**Avis délibéré**  
**de la Mission régionale d'autorité environnementale**  
**Provence-Alpes-Côte d'Azur**  
**sur le projet d'aménagement de la ZAC du Tubé Retortier –**  
**secteur du Mas Retortier sur la commune d'Istres (13)**

**N° MRAe**  
**2024APPACA20/3689**

Avis du 25 avril 2024 sur le projet de aménagement de la ZAC du Tubé Retortier – secteur du Mas Retortier sur la commune d'Istres (13)

Figure 3: Synthèse des enjeux relatifs à la flore et à la faune - Source : étude d'impact

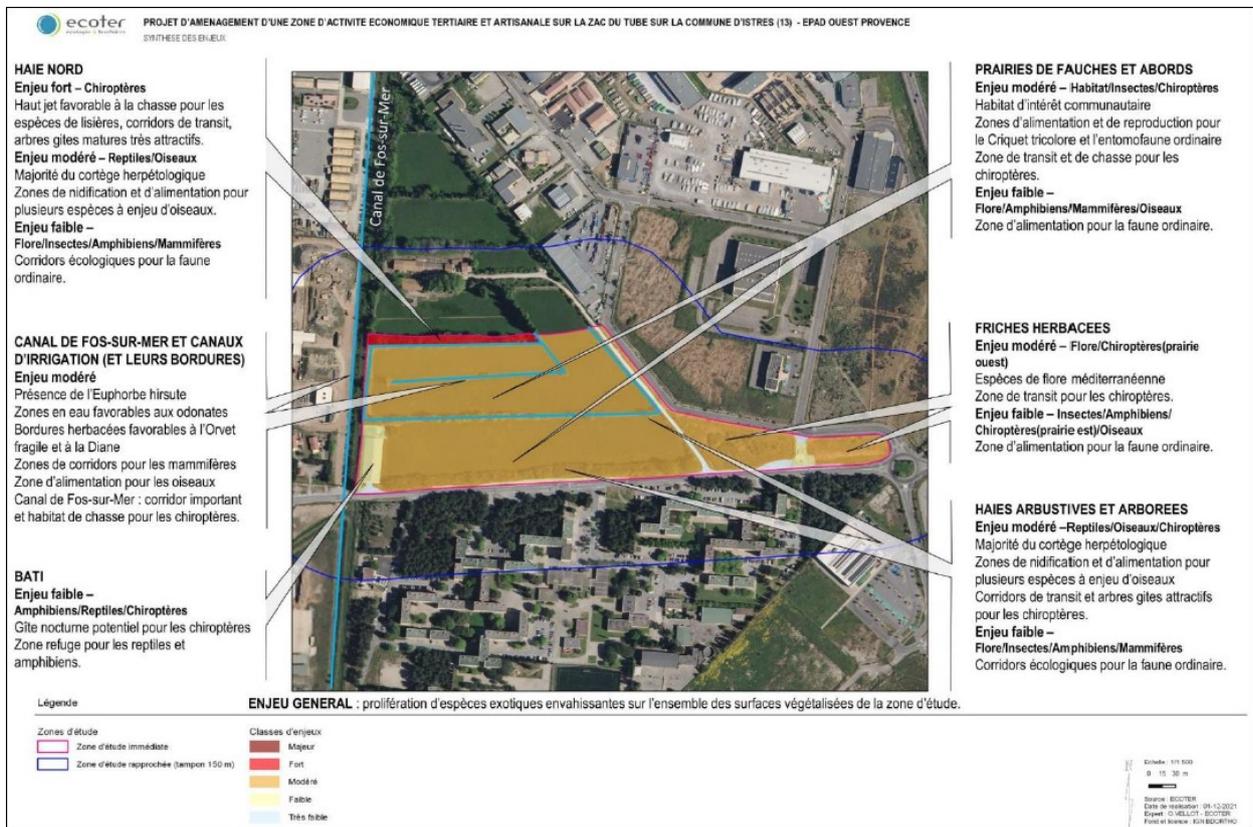
Plusieurs enjeux concernant la faune, la flore et les habitats de l'aire d'étude apparaissent sous-estimés dans l'étude d'impact. Par exemple, l'Oedicnème criard et le Mniotère de Schreiber ont un enjeu local et régional de conservation très fort, et le Rollier d'Europe bénéficie d'un enjeu local de conservation moyen à fort sur les sites Natura 2000 de la Crau. Ce dernier utilise aussi les prairies pour chasser (et non seulement les haies) et sera, de ce fait particulièrement impacté. Les pelouses maigres de fauche de basse altitude ont un enjeu local de conservation moyen à fort.

**La MRAe recommande de réévaluer des enjeux sur la faune, la flore et les habitats présents sur la zone d'étude .**
